La **SEZIONE DI BERGAMO DI ITALIA NOSTRA APS**, associazione riconosciuta dal MATTM, in quanto portatrice di interessi diffusi, in merito al Piano di Governo del Territorio di Bergamo adottato con deliberazione del Consiglio comunale il 16.10.2023 n. 59, presenta ai sensi di legge le seguenti osservazioni.

1) CONSIDERAZIONE PRELIMINARE DI LETTURA COMPLESSIVA DEL PGT

Estratto PDR 01a

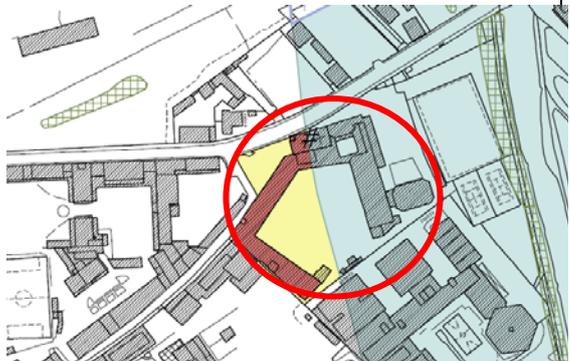
b) Nel PDR 01a l'edificio poligonale del Conventino di via Gavazzeni presenta la simbologia di immobile vincolato solo nella porzione esterna all'area assoggettata al vincolo del torrente Morla. Nel chiedere l'adeguamento della tavola al vincolo esistente, si chiede che vengano controllati anche tutti gli altri immobili e aree di pertinenza.

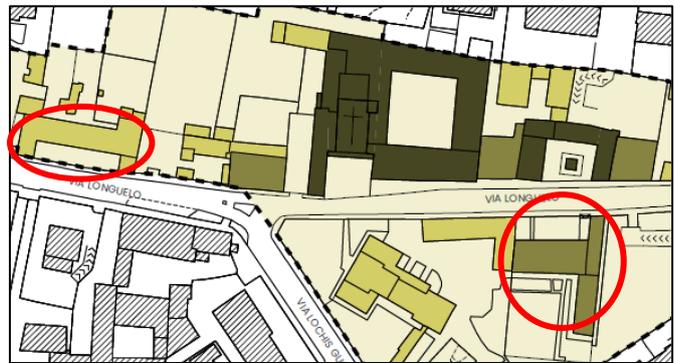
Analogamente a quanto riscontrato nel punto precedente, scendendo nei Borghi, la quasi totalità degli edifici di:

- via Borgo Canale, compreso il nucleo adiacente ai resti della duecentesca porta-torre dei Sanici (1256) del podestà Filippo d’Asti, quest’ultima sottoposta a vincolo archeologico,

- via San Tomaso
- Via Santa Caterina
- Via Sant' Alessandro
- Borgo San Leonardo

è classificata di tipologia C, in modo indifferente rispetto alla qualità dei singoli edifici.

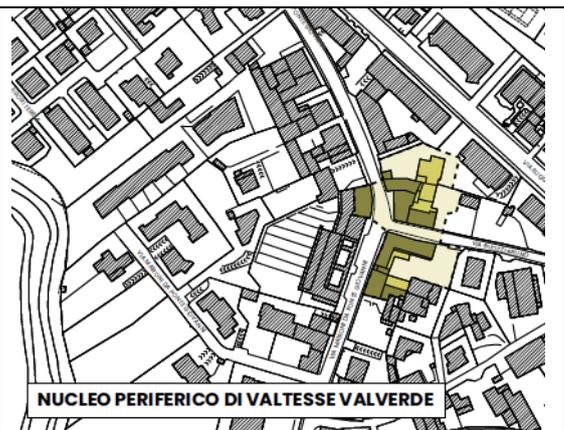
Valverde-Valtesse pur ricadendo nell'area di interesse paesaggistico N-Fasce attorno alle Mura venete (in PDR 01a, ex art. 136 D.Lgs. n.42/2004), il nucleo viene perimetrato nella tav. PDR 05f in misura irrisoria in corrispondenza del piccolo gruppo di edifici all'incrocio fra via G. Maironi da Ponte e via B. Buozi, mentre la valenza storica degli edifici da conservare con attenzione è in questa zona assai più estesa, comprendendo in uscita da porta San Lorenzo, anche il Castello di Valverde e il nucleo di edifici a monte e a valle della chiesa parrocchiale di Valverde, ossia gli edifici allineati lungo via Roccolino, con presenze anche duecentesche, e attestati lungo via Maironi da Ponte (chiesa compresa) almeno fino all'incrocio con Via Buozi.

Si chiede una più completa perimetrazione del nucleo che inglobi gli edifici che dal castello di Valverde, interessano Via Roccolino e lungo V.Maironi d Ponte fino a V.Buozi (vedi immagine seguente)

10) TAV. PDR 06D (CONSUMO DI SUOLO-PROGETTO)

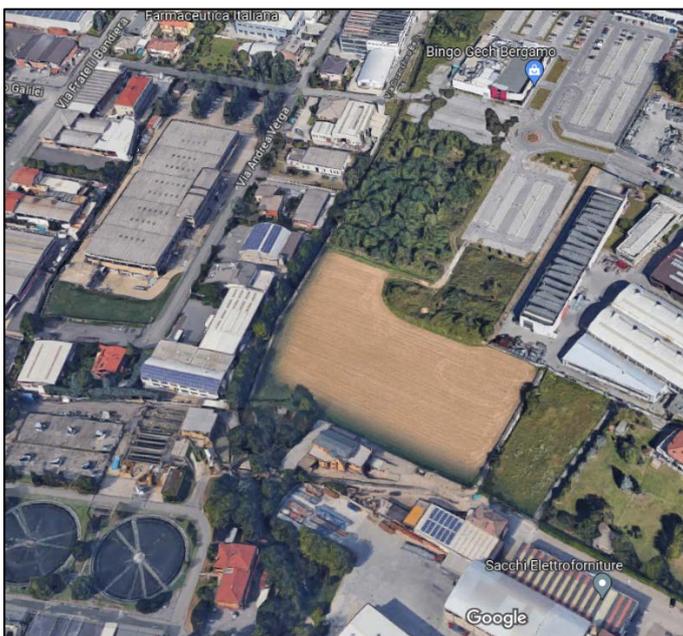
Si chiede che nella tavola PDR06d per le aree campite in rosso (consumo di suolo) vengano indicati puntualmente i riferimenti agli altri documenti del PGT (DDP, PDR, PDS e relative norme) in modo tale da avere l'immediato rimando a quale sia, per ognuna di esse, la destinazione d'uso e le eventuali cubature e quali siano le norme di riferimento, citandole direttamente.

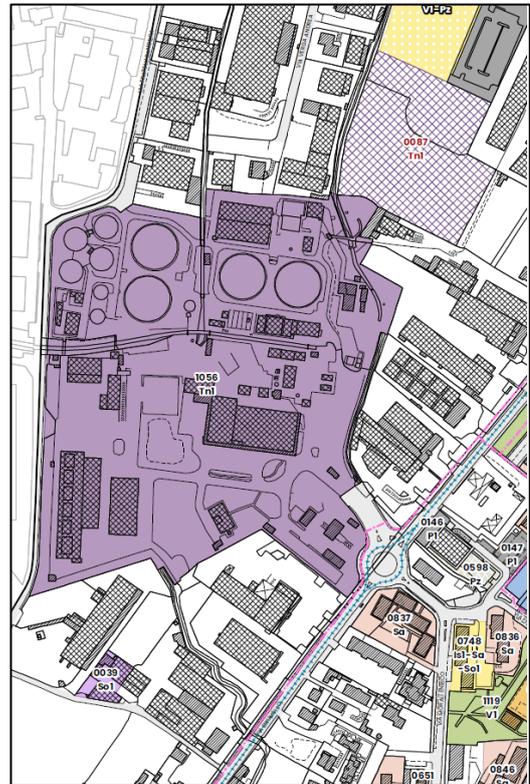
Sempre in questa zona, a sud, è prevista un'area per l'ampliamento del depuratore. Tale area risulta attualmente agricola e, per una fascia a nord, in zona boschiva.

- di evitare di compromettere l'area boschiva
- di evidenziare anche nella tav. PDS02 (Disciplina del Piano dei Servizi) la rete idrica quale quella che costeggia tale zona di ampliamento e che prosegue al margine est dell'area del depuratore: ciò al fine di evidenziarne la presenza e la necessità di un recupero qualitativo (delle acque e delle sponde) dei corpi idrici che intercettano o confinano con la zona del depuratore.

14) BRETELLA DI COLLEGAMENTO TRA CIRCONVALLAZIONE E ASSE INTERURBANO (TAV. PDR 06 D E PSD01)

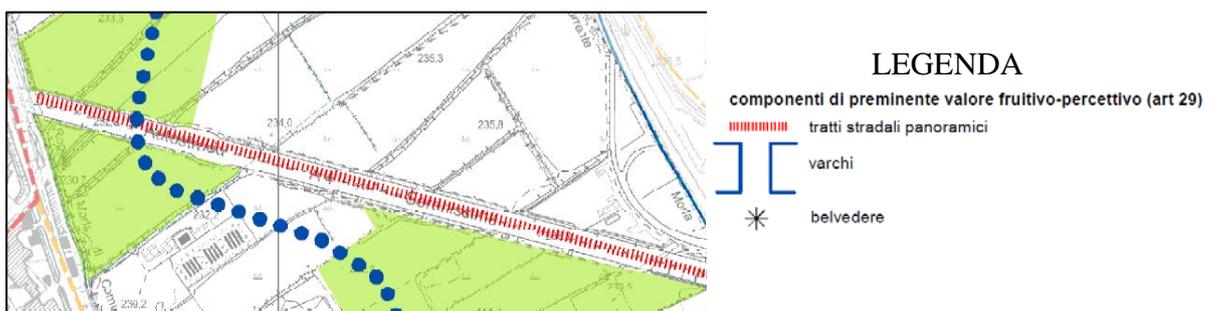
In riferimento alla previsione della strada di collegamento tra la circonvallazione e l'asse interurbano, ancorché sia un tracciato previsto da strumenti urbanistici sovraordinati, si chiede che nel DDP o nella Normativa (per esempio all'art. 65 delle NTA del PDR) si preveda che la stessa venga interrata in modo tale da:

- evitare la frantumazione dello spazio verde/agricolo, salvaguardando la continuità delle colture agricole
- ridurre l'impatto in una zona di "sensibilità paesaggistica alta" (tav. PDR 02)
- evitare consumo di suolo (anche se non viene conteggiato a livello comunale perché trattasi di struttura di livello superiore)
- evitare problemi di intersezioni con la viabilità intercettata lungo il tracciato
- evitare fenomeni di urbanizzazione, inevitabili nel tempo, lungo il nuovo asse viario
- non venga interrotta la rete ecologica comunale (TAV. PDR03)
- non venga compromessa l' "area rurale periurbana" prevista tra quelle di ampliamento del Parco regionale dei Colli (Tav. DDP03)

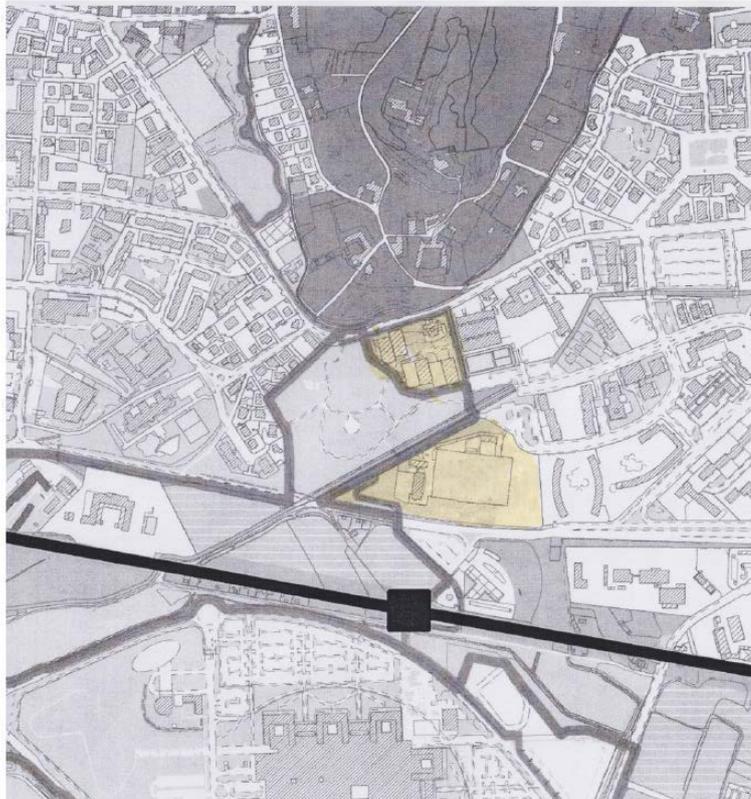
L’efficacia ambientale e paesaggistica di questa ulteriore proposta di ampliamento è, a nostro avviso, strettamente correlata alla continuità e profondità del disegno della Cintura Verde e alla sua capacità di connettere l’area dell’ex Plis, ad oggi separata dal Parco, all’ambito collinare del Parco dei Colli.

Con questa osservazione chiediamo che nella tavola **DDP03** (Proposta di ampliamento del Parco dei Colli) vengano aggiunte - proprio al fine di rafforzarne la continuità della perimetrazione e la connessione con l’ambito collinare del Parco dei Colli - anche ulteriori sei aree di seguito elencate, che tra l’altro sono già inserite nelle “Aree di interesse ambientale per la rete ecologica normate dal PTC del Parco dei Colli” e quindi già sottoposte a vincolo ambientale (cfr. tavola PDR01a - Vincoli culturali e paesaggistici). In questo modo si avrebbe una sostanziale sovrapposizione tra le Aree di interesse ambientale per la rete ecologica del Parco dei Colli e la stessa Proposta di ampliamento del Parco dei Colli. Queste sono le sei aree di cui si chiede l’inclusione nella tavola DDP03:

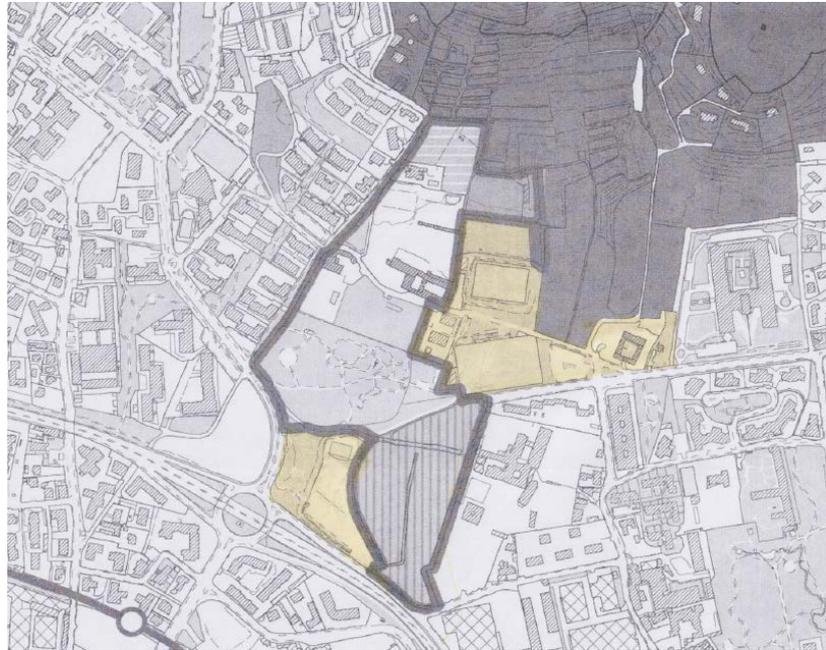
- c) **Area verde a sud del Parco Goisis e aree verdi a est del Parco Goisis:** trattasi di aree verdi che sono parte integrante del sistema ambientale dell'attuale Parco Goisis, già inserito nel nuovo PGT nella previsione di ampliamento del Parco dei Colli, e che lo completerebbero, rafforzandolo, tanto più che nella suddetta previsione è stata correttamente inserita anche la grande area verde a ovest del complesso dei Monfortani che sarà acquisita dal Comune quale strategica funzionale alla connessione con gli spazi aperti collinari del Parco dei Colli (verde strategico V3). L'area verde a sud del Parco Goisis è attualmente adibita in parte a parcheggio e, in parte, in estate, a "estivo"; le aree verdi a est del Parco Goisis, adibite ad attrezzature sportive, sono già inserite nelle "aree di interesse ambientale per la rete ecologica normate dal PTC del Parco dei Colli" (cfr.

tavola PDR01a). In questo modo si rafforzerebbe la connessione a Est con l'ambito collinare del Parco dei Colli.

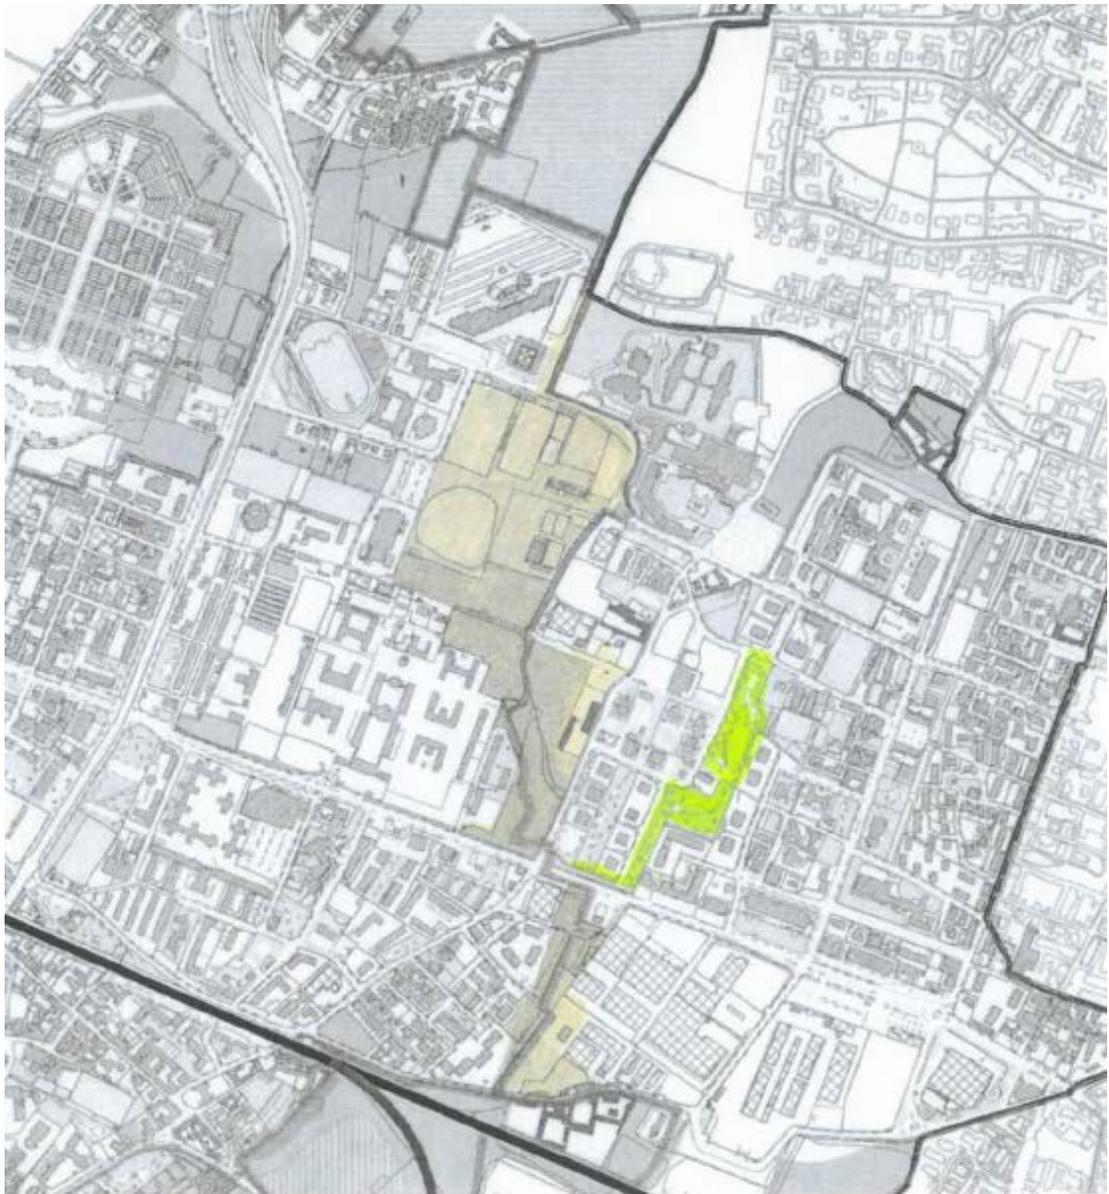
- d) **Aree verdi tra il Monastero delle Clarisse e la via Gasparini:** in questo modo la Cintura Verde aggancerebbe, inglobandolo, il Parco Pollack di via Gasparini; queste aree, tra l'altro, sono già inserite nelle "aree di interesse ambientale per la rete ecologica normate dal PTC del Parco dei Colli" (cfr. tavola PDR01a) e, inoltre, sono inserite nel Circuito delle Delizie del Cultural Trail del nuovo PGT (cfr. tavola PDS05). Stante, infine, il passaggio nel quartiere di Boccaleone della ferrovia per Orio al Serio si ritiene strategico, anche in funzione di compensazione ambientale, rafforzare in questo ambito il sistema della Cintura Verde.

- e) **Aree verdi tra via Rovelli e via Borgo Palazzo + aree verdi tra via Borgo Palazzo e via Castel Regina + aree verdi della Cittadella dello Sport:** si tratta di un sistema di aree verdi attraversate dal nastro del Cultural Trail del nuovo PGT (cfr. tavola PDS05) e, in gran parte, già inserite nelle “aree di interesse ambientale per la rete ecologica normate dal PTC del Parco dei Colli” (cfr. tavola PDR01a). L’inserimento di queste aree nella proposta di ampliamento del Parco dei Colli garantirebbe la continuità della Cintura Verde verso Est, che nel disegno del nuovo PGT presenta ora purtroppo una cesura, rafforzandola.
